ACLARACIÓN No. 1

LPN No. 06-2024-SEAPI-UNAH

“READECUACIÓN Y MEJORAMIENTO DE LA NECROTECA, FACULTAD DE CIENCIAS MÉDICAS”

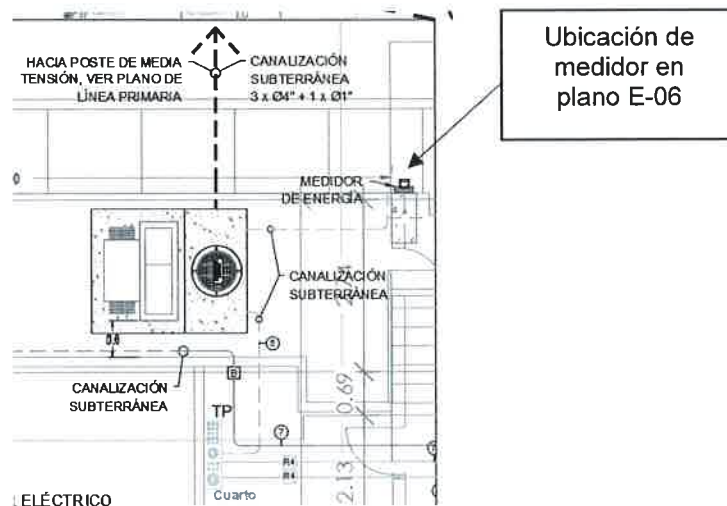
3. Para el ítem I3.1 del listado de precios, especificar la carga de trabajo y ruptura del poste de concreto de 40 fts requerido.

R. La carga de ruptura del poste es de **750 kg** y una carga nominal aproximada **420 kg** y será utilizado para conformar la **estructura AC-SUBT**. Todos los elementos usados para media tensión serán instalados de acuerdo con las características proporcionados por la ENEE en sus normas tal como se describe o se solicita en las demás actividades de media tensión.
